## 品質異常改善通知書

不具合整理No. 47F-06-006

仕様番号 APB2910A-JAA-R3  
品名 0.30P LGA CONTACT 3ヶ  
ロットNo 160608.1K.0026-0033.SSS.N  
対象数量 625,560  
不具合内容及び確認内容

写真・図

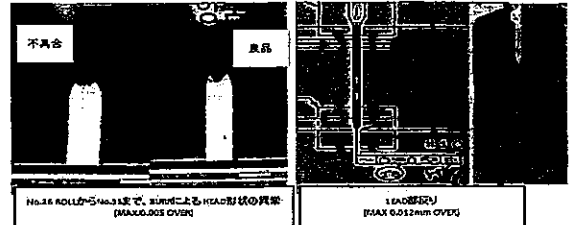
形状異常とリード部反り規格外

バリはポンチ磨耗

↓  
リード部反りは見た目で判別。わからないう程度  
のクワアランス寄りかあった。

バリ、反り共に気付いていた。  
↓  
寸法に入っていたのと急ぎ品だとゆうことも  
あり、生産した。

バリがあるのは気付いていた。  
↓  
どちらとも寸法に異常がないためOKと判断した。

・バリについては、ポンチのみコーティング  
してほしいと技術者に依頼。又、  
寸法公差を厳しくする様に依頼。  
・反りについては、寸法公差に入っている  
も、反りが発生したら修正します

N増しを測定。

寸法が入っているとしても違う形状のときは  
上司に確認する。  
寸法が正しいときは環境修正を要する。

Finishing Punch コーティング処理とコーティング処理  
又、測定はバリ側からの測定とし、最近800  
外観指導書の内容を検査指導書の3  
ページに入れた事により、効果があった。
